## 改善箇所説明図

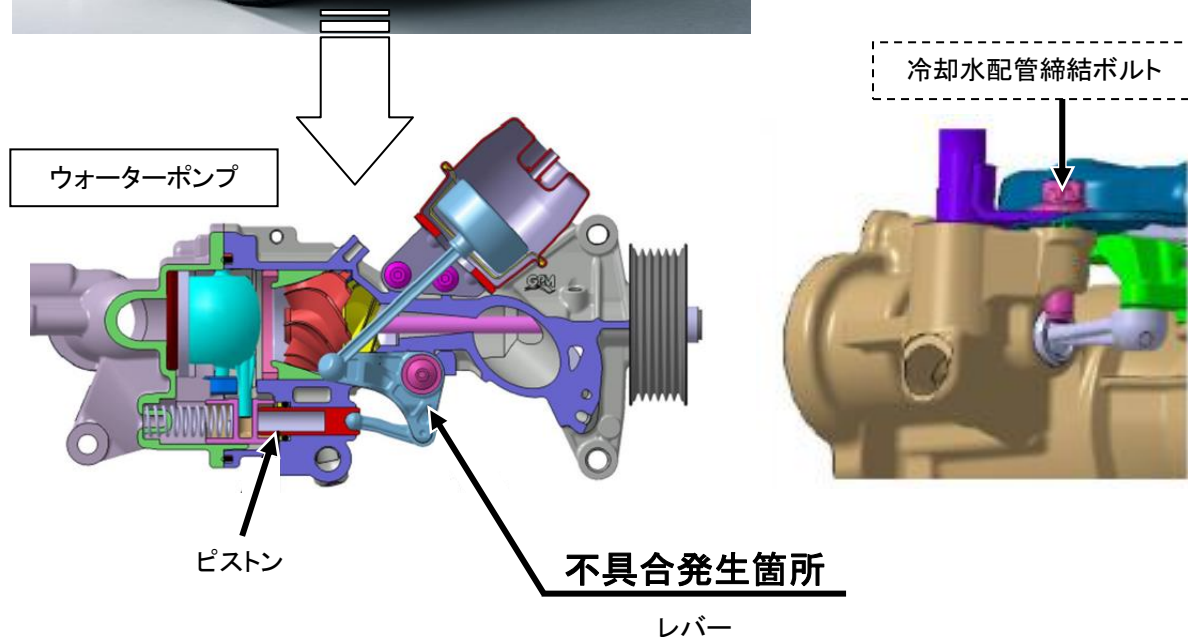
エンジンの冷却装置において、ウォーターポンプ内にある冷却水の流路切り替えバルブを作動させるレバーの強度が不足しているため、当該レバーが破損することがある。そのため、レバーに連結しているピストンがバルブから抜け出して冷却水が漏れ、そのまま使用を続けるとオーバーヒートになるおそれがある。

注：  は、レバーが破損している場合に交換する部品を示す  
 は、レバーが破損していない場合に交換する部品を示す

全車両、当該ウォーターポンプの冷却水配管締結ボルトを対策品と交換し、ピストンが抜け出さない構造にする。また、冷却水配管締結ボルトを対策品に交換後、レバーが破損した場合は、ウォーターポンプを無償交換する。
